GRANSKNINGSUTLÅTANDE

Dnr KFKS 2018/243

Detaljplan för Volten, del av fastigheterna Orminge 60:I och Skarpnäs I:83 i Boo, Nacka kommun

Förslag till Skarpnäs naturreservat i Nacka kommun, samrådshandling 2022-01-11

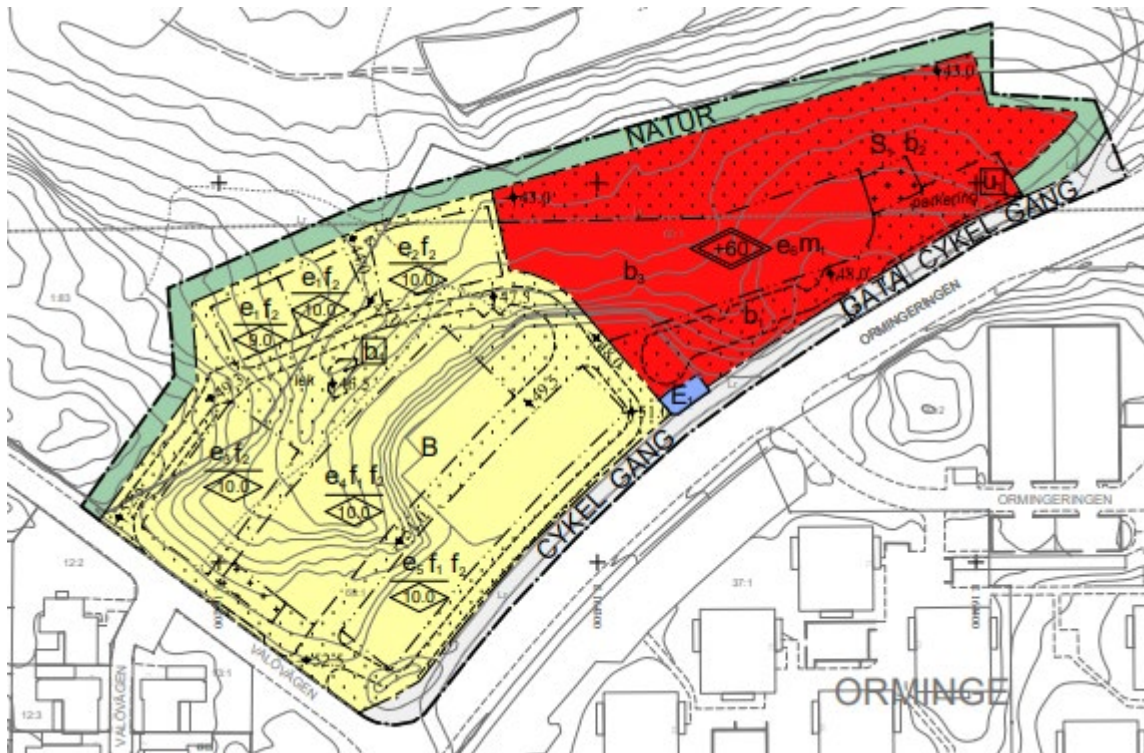
Kraftledningsgatorna har genom studier i biologisk mångfald visat sig kunna vara livsmiljö för flera hotade växt- och djurarter, fjärilar och andra insekter. I urban miljö där ängs- eller betesmarker är en bristmiljö blir kraftledningsgatorna extra betydelsefulla. Om röjningarna upphör förändras biotopen, vilket kan vara intressant att följa. Här efterlyser föreningarna en diskussion kring möjligheterna sedan ledningarna markförlagts.

Föreningarna anser att kraftledningsgatorna inte ska byggas bort utan tas tillvara, förstärkas och utvecklas. Kraftledningsgatorna kan bli promenadvänliga naturstråk. Lugna promenaden och Tollare naturreservat i södra Boo skulle kunna förbindas med Skarpnäs naturreservat i nordvästra Boo.

Stora delar av befintliga kraftledningsgator kommer att ingå i det blivande naturreservatet – se karta nedan. Dessa områden omfattas av särskilda skötselåtgärder, för att bl.a. säkerställa de naturvärden som föreningarna beskriver i sitt yttrande.

Enligt Skötselplanen redovisas ett skötselområde, som är före detta kraftledningsgata (cirka 7,4 hektar). Den innehåller enstaka träd i kanterna. Bevarandemålet är öppet område med enstaka träd och buskar. Det är flerskiktad och artrik brynsmiljö mot skog med blommande träd och buskar. Det finns rikligt med solbelyst död ved och enstaka äldre träd.
